国立研究開発法人日本原子力研究開発機構

原子力科学研究所バックエンド技術部

放射性廃棄物処理場の設計及び工事の計画の認可申請

(その 4) 申請概要等

図 1 評価概要図

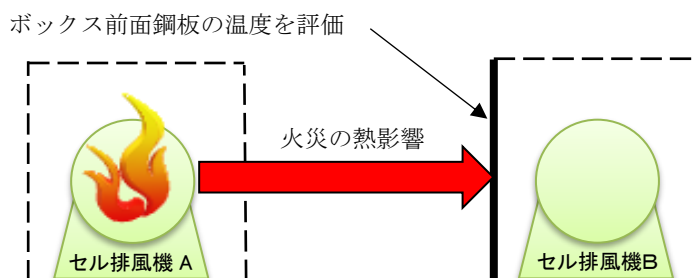
- セル排風機に設けるボックスについて、火災発生時に隣接するセル排風機及び自動消火設備に影響がないことの定量的（時間経過、温度評価等）な結果を示すこと。

セル排風機で火災が発生した場合に、隣接するセル排風機及びセル排風機に設ける自動消火設備への影響について、原子力発電所の外部火災影響評価ガイドを参考に、評価を実施した。

評価は、図 1 の概要図に示すとおり、セル排風機 A で発生した火災の熱影響について、隣接するセル排風機 B を覆うボックス前面鋼板の温度を評価した。なお、評価に当たっては、保守的な評価とするため、自動消火設備による消火及びセル排風機 A のボックスの熱遮蔽は考慮せず、セル排風機 A に内蔵している可燃物（潤滑油）全量が燃焼した場合の評価とした。

評価の結果、燃焼終了時点（燃焼継続時間経過時）でのボックス前面鋼板の温度は約 87℃～約 97℃であり、ボックス内部に設置されている電動機の耐熱温度（120℃）を超えないため、セル排風機が隣接するセル排風機の火災により機能を喪失することはない。また、自動消火設備の火災感知器についても、感知温度（120℃）を超えないため、自動消火設備が誤作動することはない。

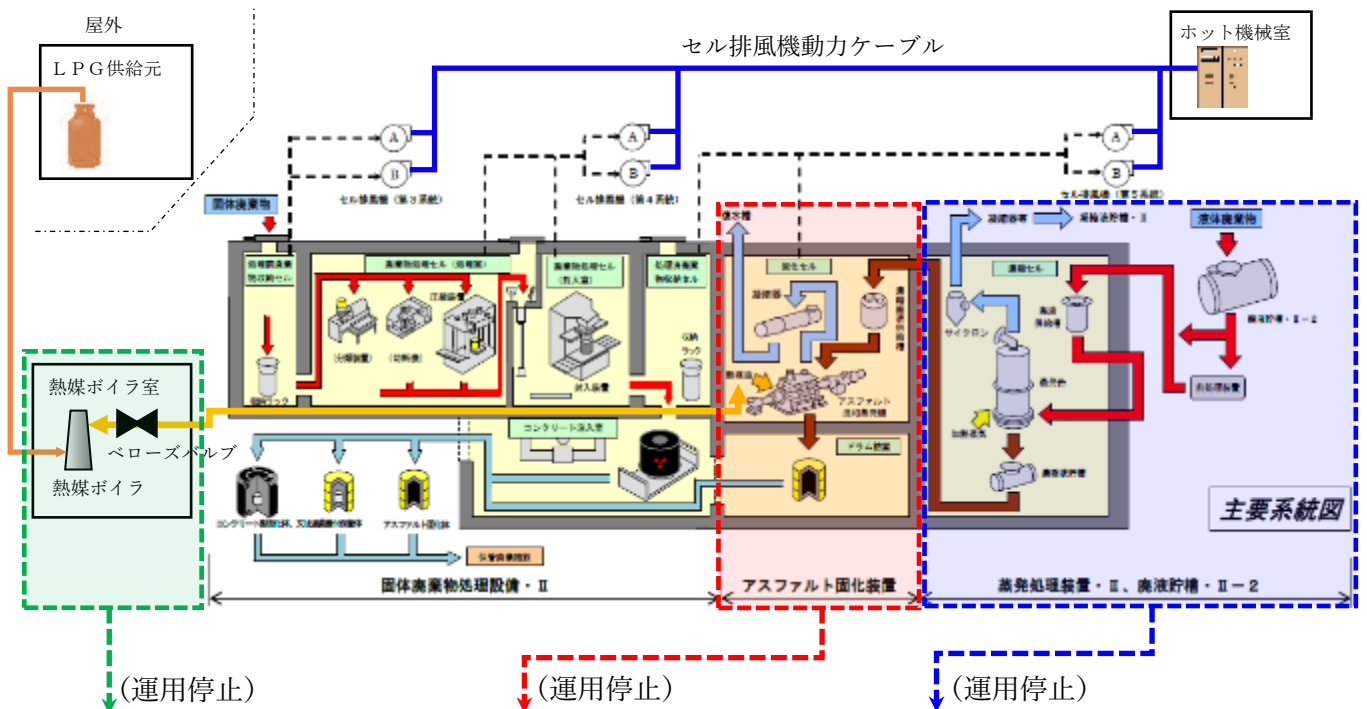
- ▶ アスファルトの冷却について、200℃で水噴霧消火設備を手動起動で対応することについて、自然発火を防止できる根拠を時間や温度変化等定量的に示すこと。また、200℃等の温度について妥当性を示すこと。
- ▶ 水噴霧消火設備の自動起動についても、設工認とすることや消火栓ポンプ、局所排気装置の設工認申請書との位置づけについて整理して説明すること。
- ▶ 水噴霧消火設備に対し、ドラム缶の冷却と消火を期待しているが、感知から消火に係る流れの中で、設備対応するところ、運用に頼るところを体系的に整理し、設備については、その能力や信頼性も含め、全体としての実効性について説明すること。

アスファルト固化装置の運用を停止するため、冷却のための水噴霧消火設備は不要となる。
